A 41 - PICOTO (IC2) / NÓ DA ERMIDA (IC25)
TRECHO 1 - ARGONCILHE / NÓ A32/A41

RELATÓRIO DE CONFORMIDADE AMBIENTAL
DO PROJECTO DE EXECUÇÃO

ADITAMENTO

NOVEMBRO 2008

Cartas de Ordenamento e Condicionantes do PDM de Santa Maria da Feira e Vila Nova de Gaia

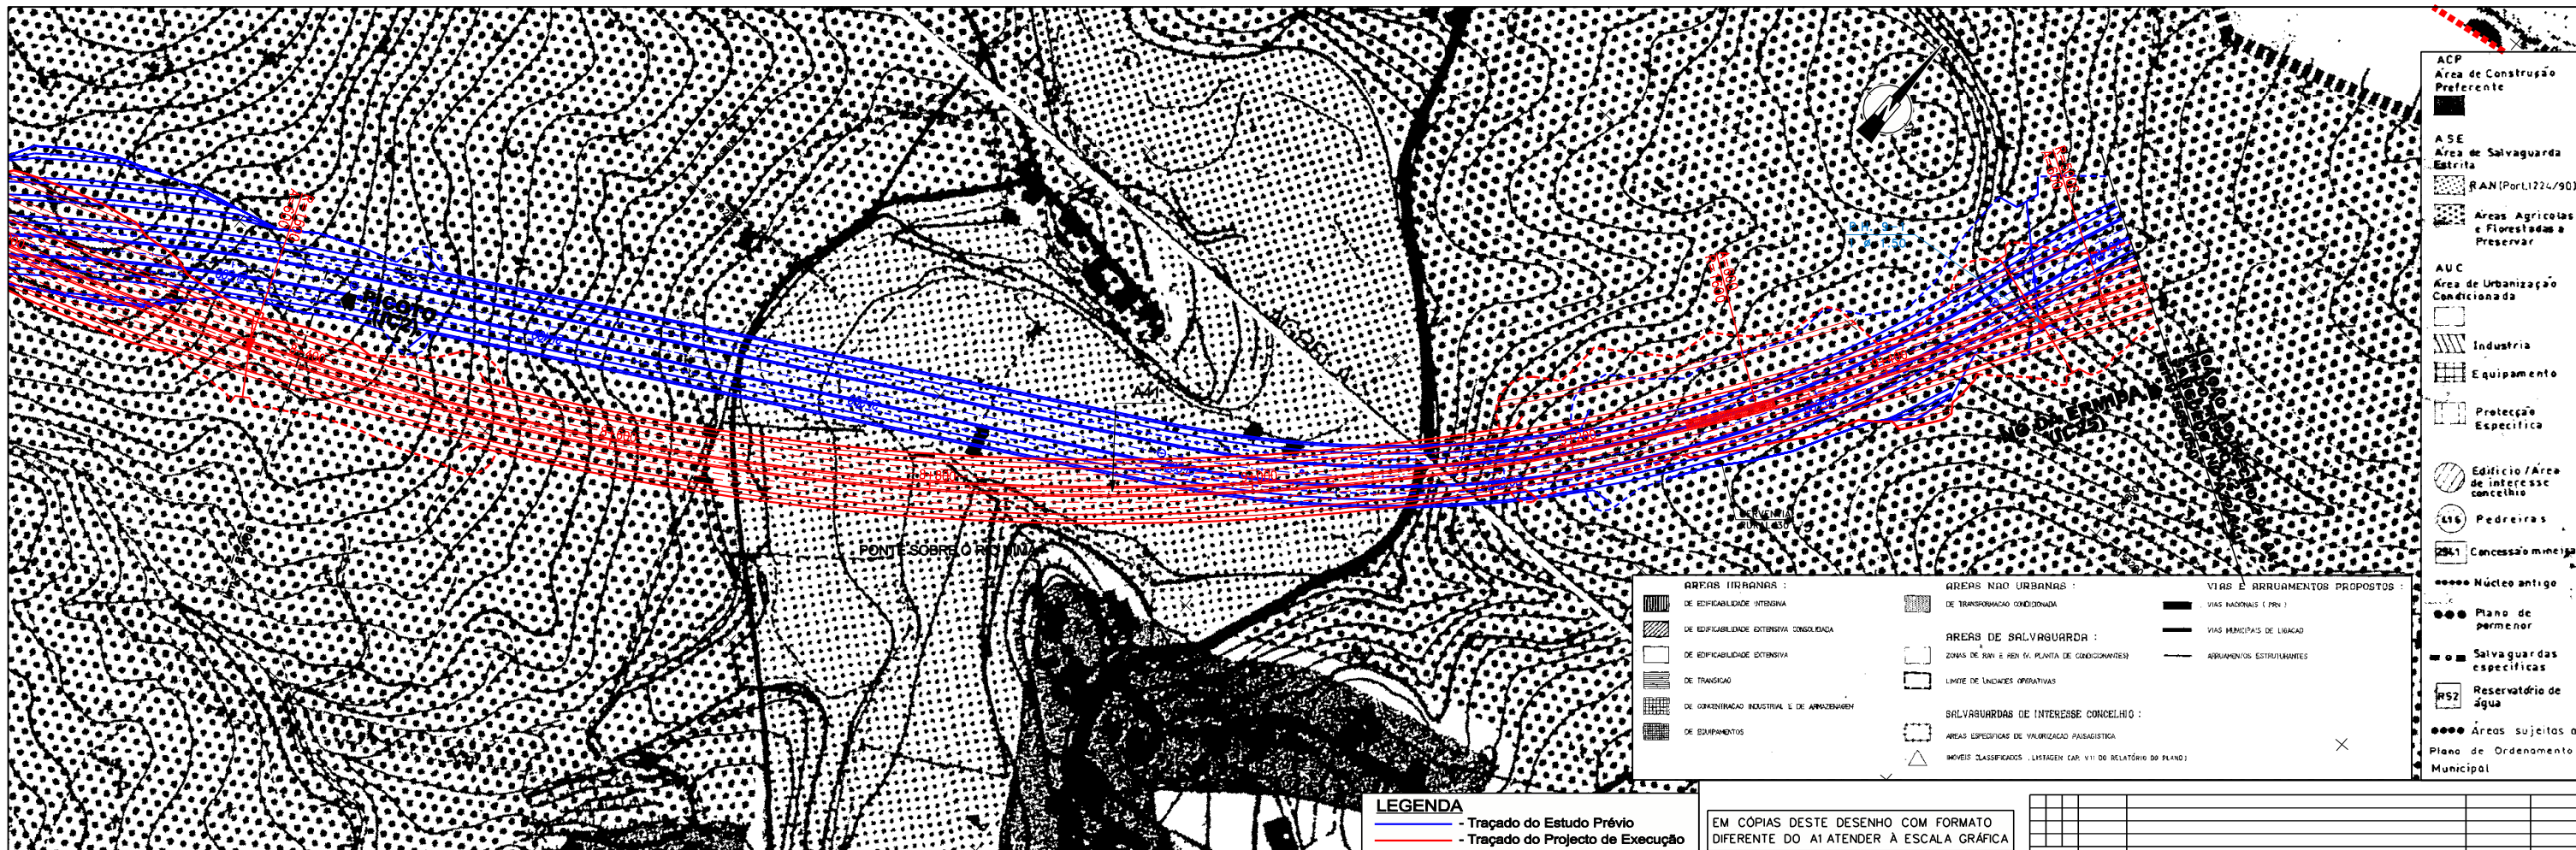
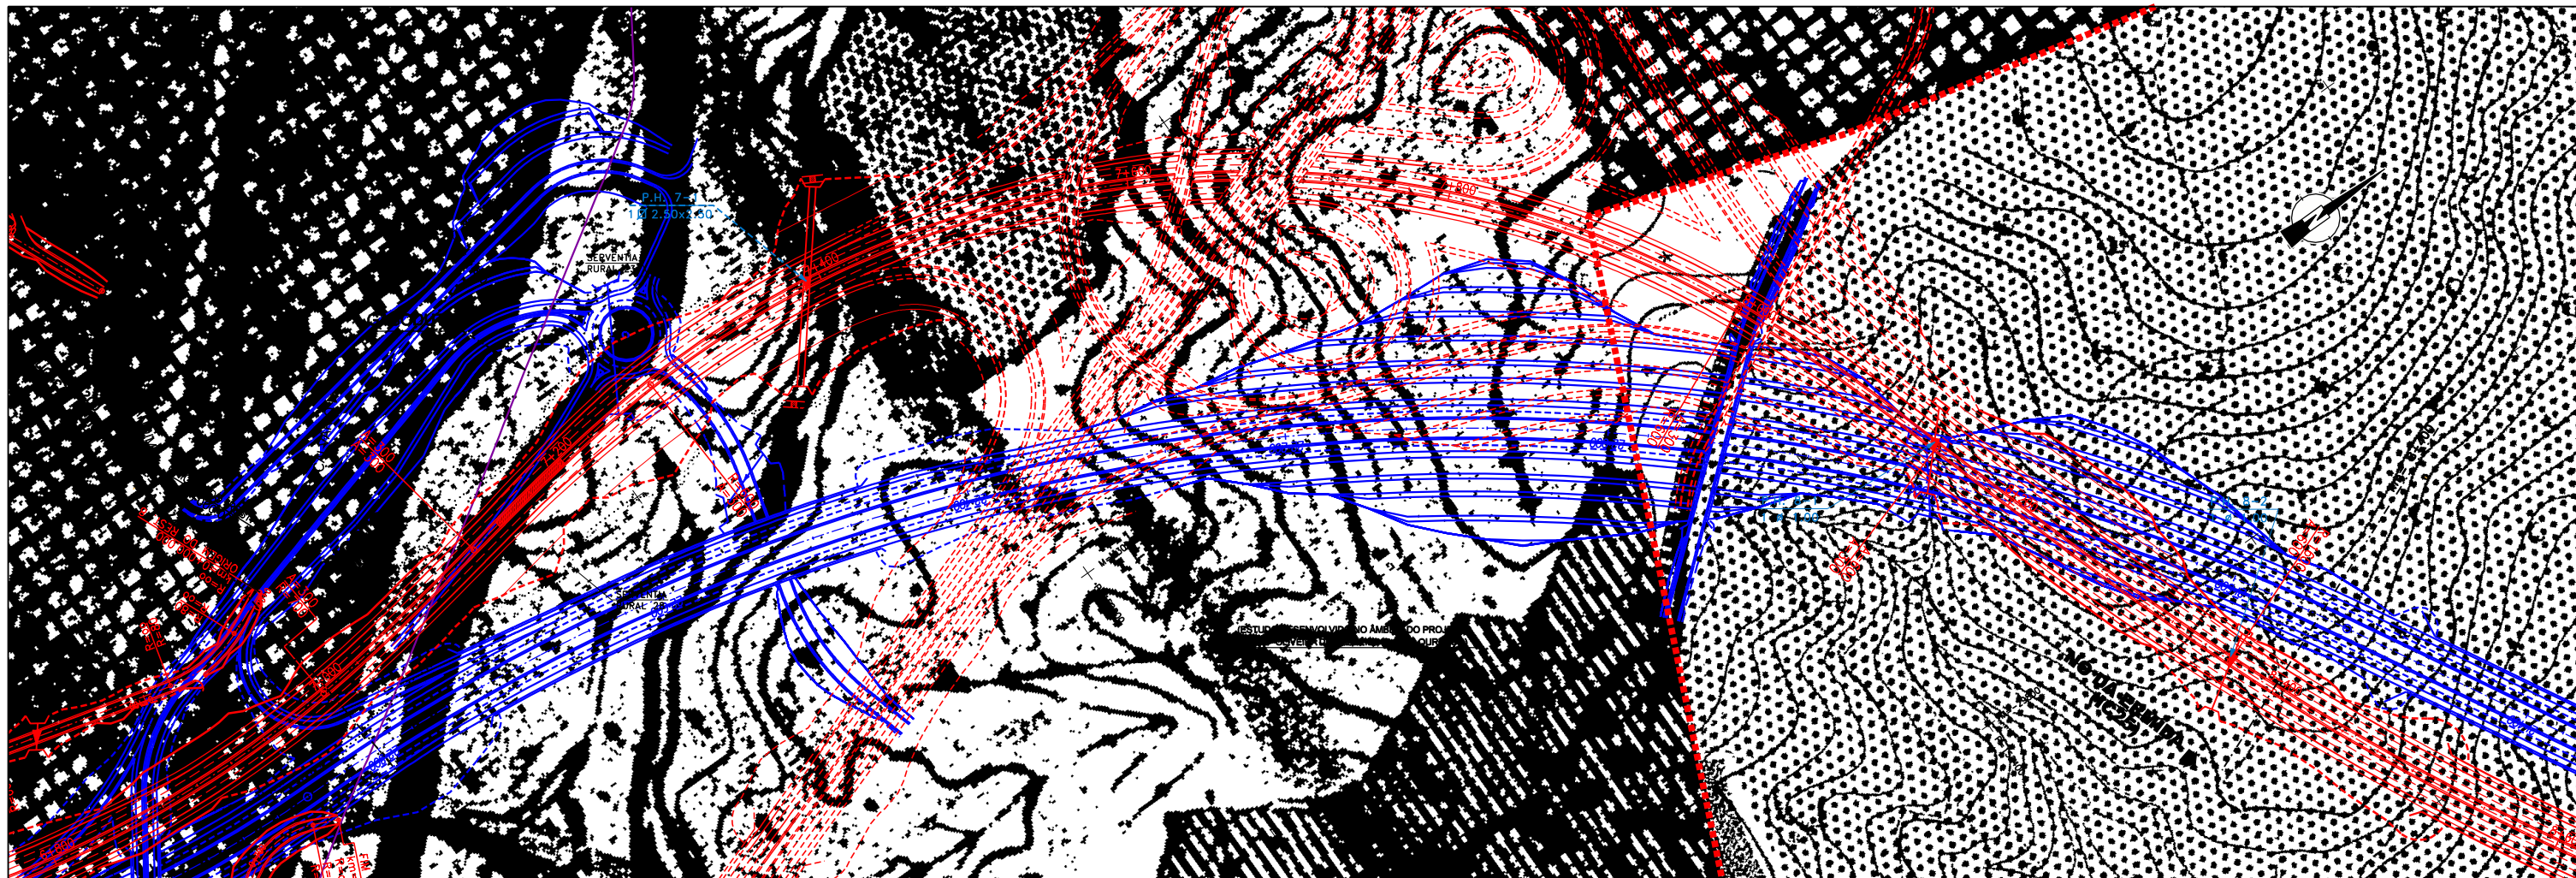
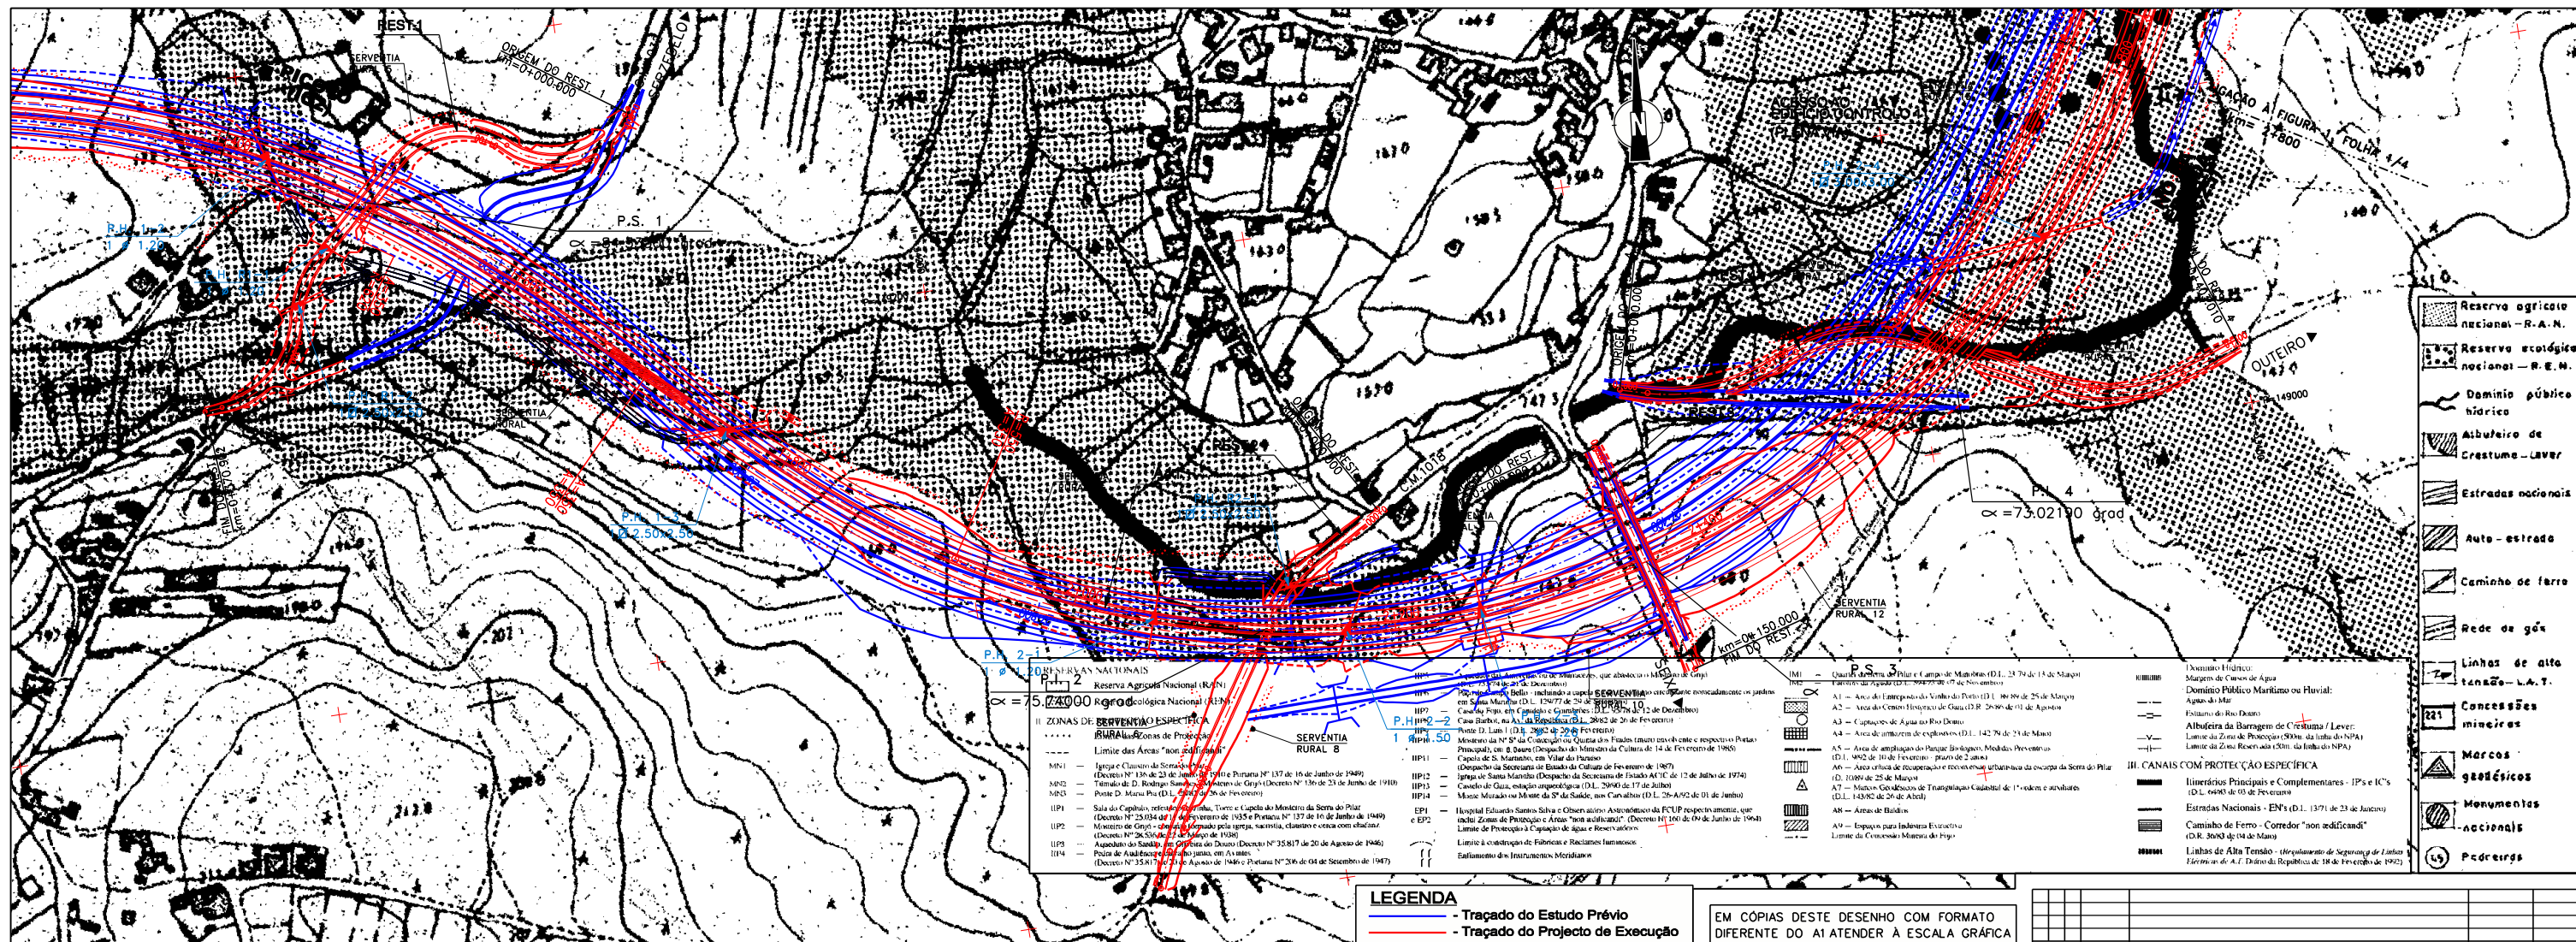
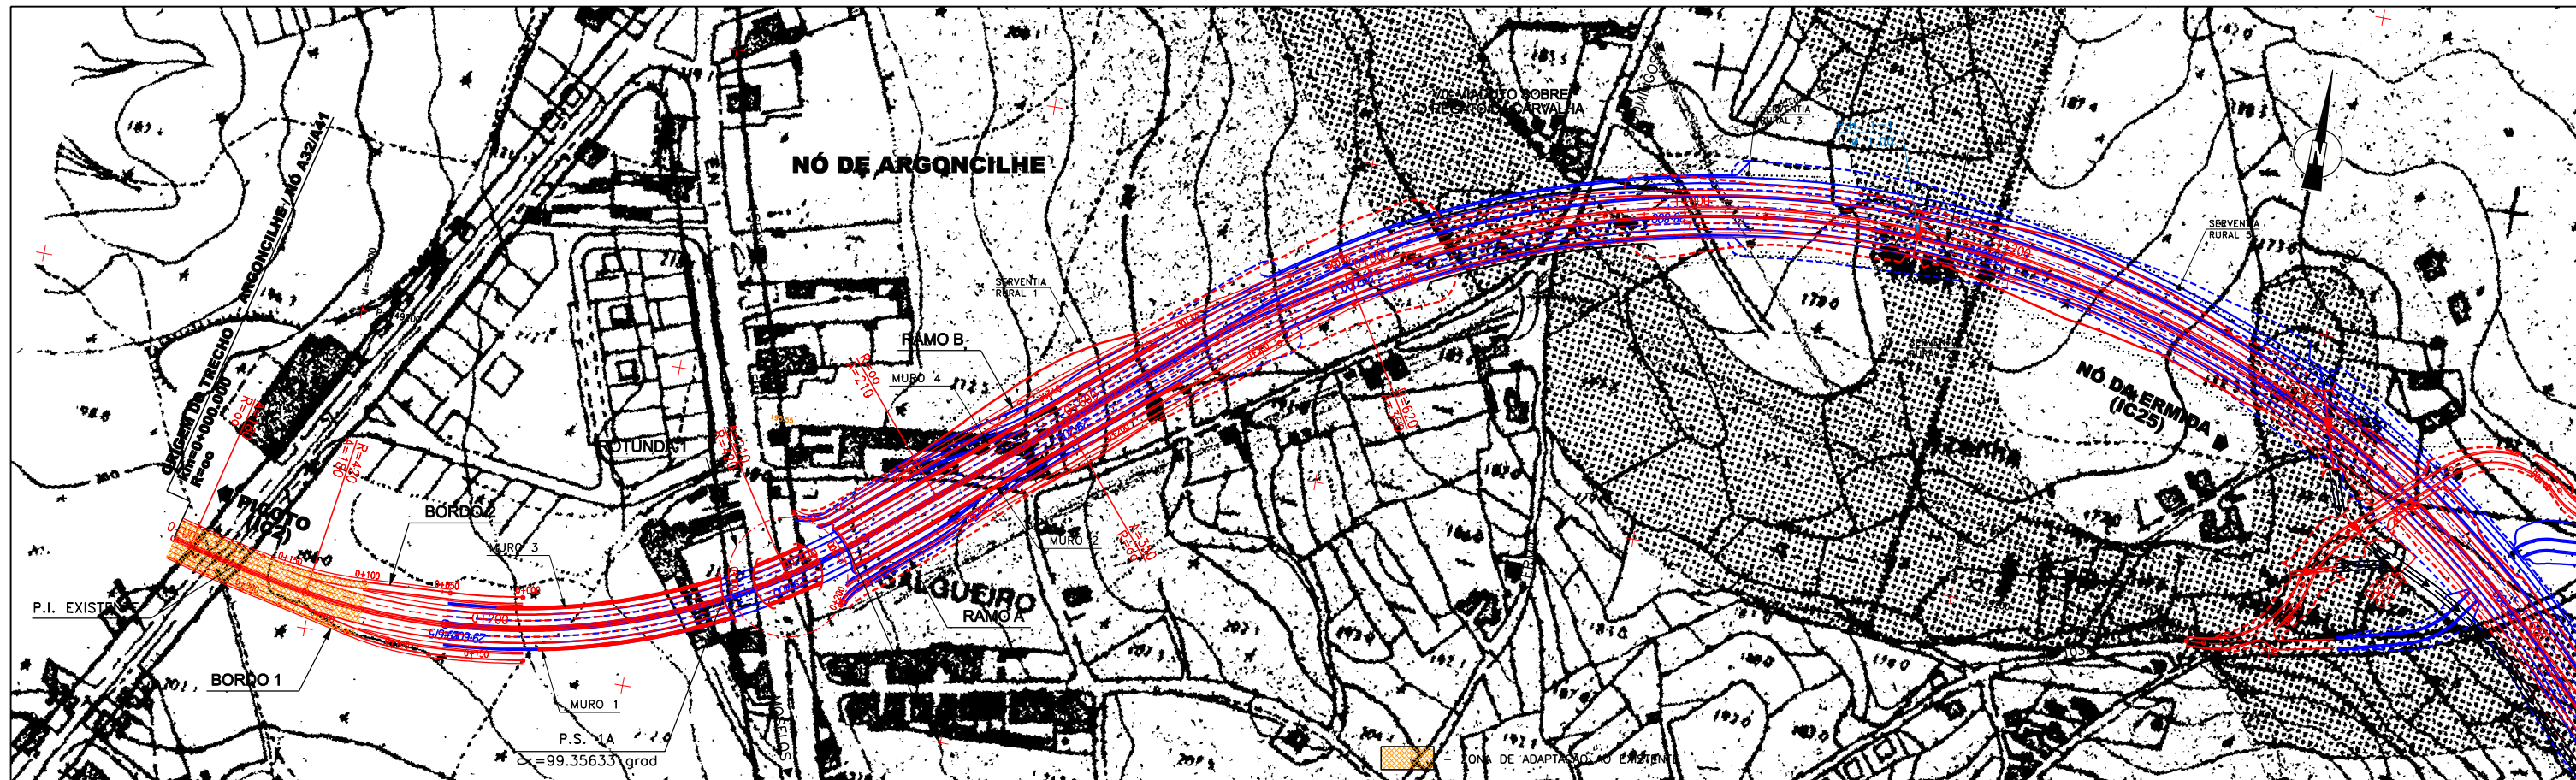
S15) Deverá ser apresentada uma análise da compatibilidade das novas alterações ao traçado com os regimes de uso e ocupação do solo dos Planos Directores de Vila Nova de Gaia e de Santa Maria da Feira, bem como a implantação da proposta de traçado constante deste RECAPE nas cartas de Condicionantes e de Ordenamento dos referidos PDM.

Neste sentido, procedeu-se à implantação das propostas de traçados do Projecto de Execução e do Estudo Prévio nas Cartas de Ordenamento e de Condicionantes dos PDM referidos, apresentadas em **Anexo III**.
